PROTOKOLL ZUR PREISGERICHTSSITZUNG AM 16.12.2015

Kindergarten-Erweiterung „Familienzentrum Marktoberdorf“

Ausloberin
Stadt Marktoberdorf
Richard-Wengenmeier-Platz 1
87616 Marktoberdorf

890205 1017

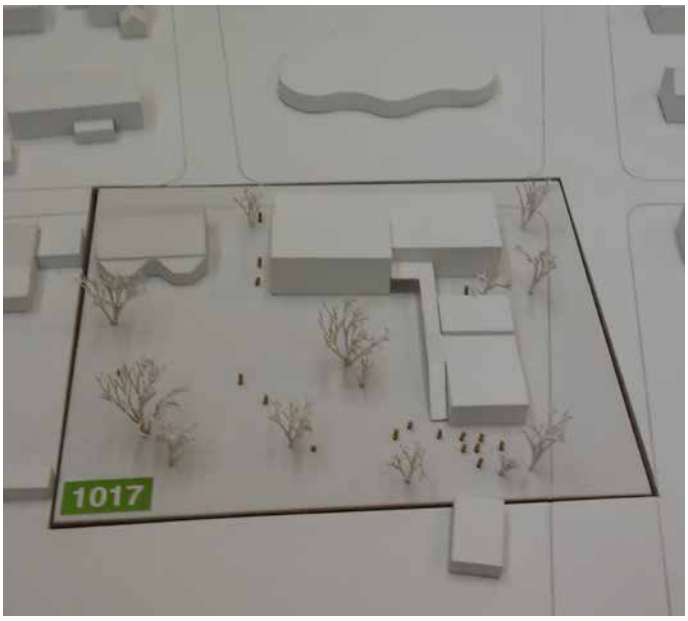
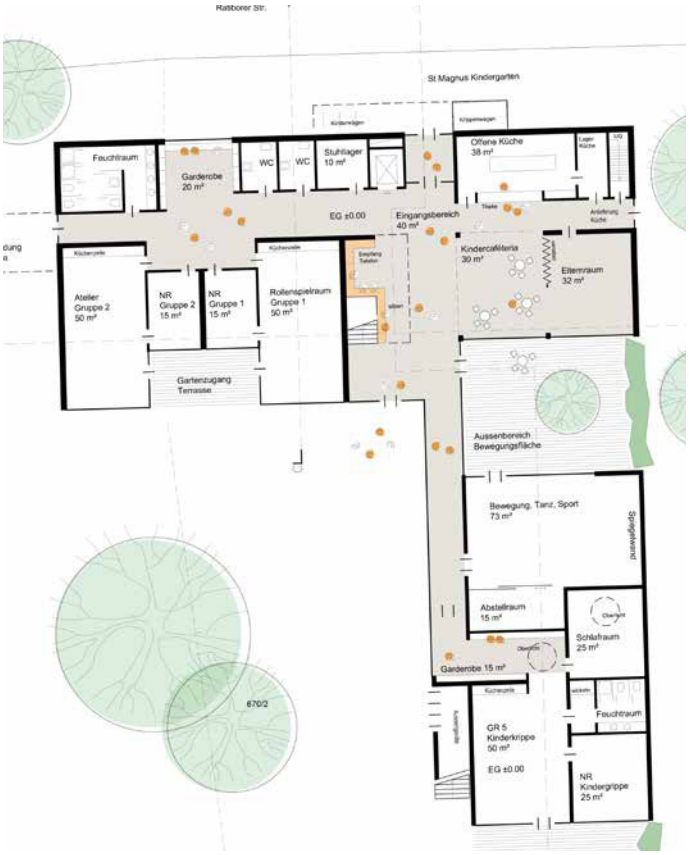
1017
Die Arbeit kann trotz ihrer konsequenten Winkelanordnung nicht überzeugen.
Ein fensterloser Schlafraum und der nach Osten (Lärm) orientierte Innenhof stehen im Widerspruch zu dem ansonsten offenen Konzept.
Die kleinteiligen Baukörper schaffen unnötig hohe Gebäudeaußenflächen.

256479 1021

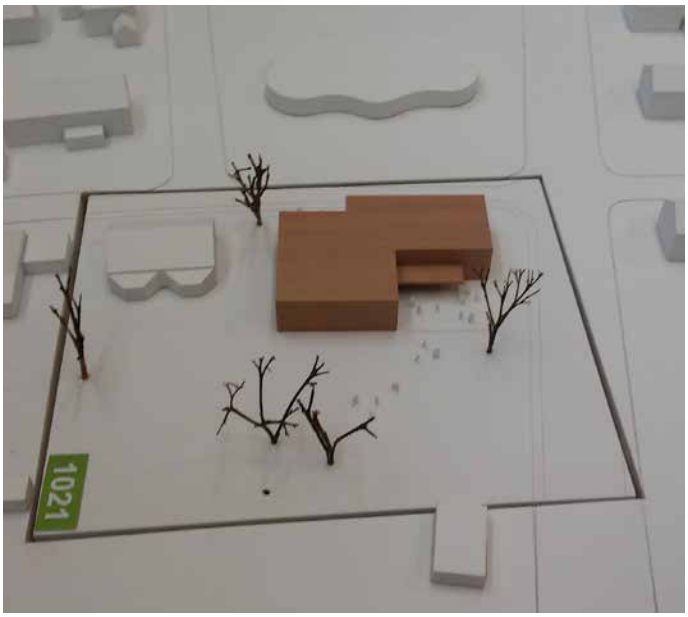
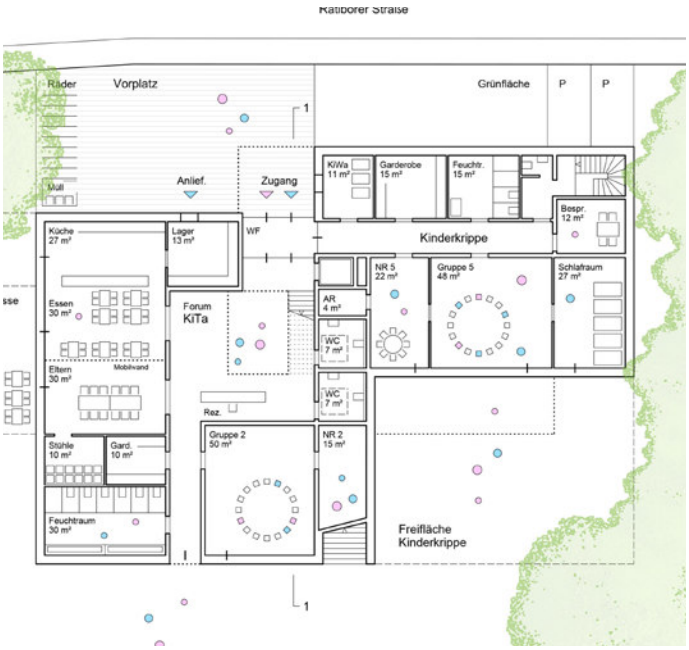
1021
Die Entwicklung eines kompakten Baukörpers wird im Zusammenhang mit dem gelungenen Eingang positiv bewertet.
Die innere Ordnung wird kritisiert. Die Eigenverschattung und die Lage der Nutzungsbereiche Feuchträume, Küche, Essen und Eltern überzeugen nicht.
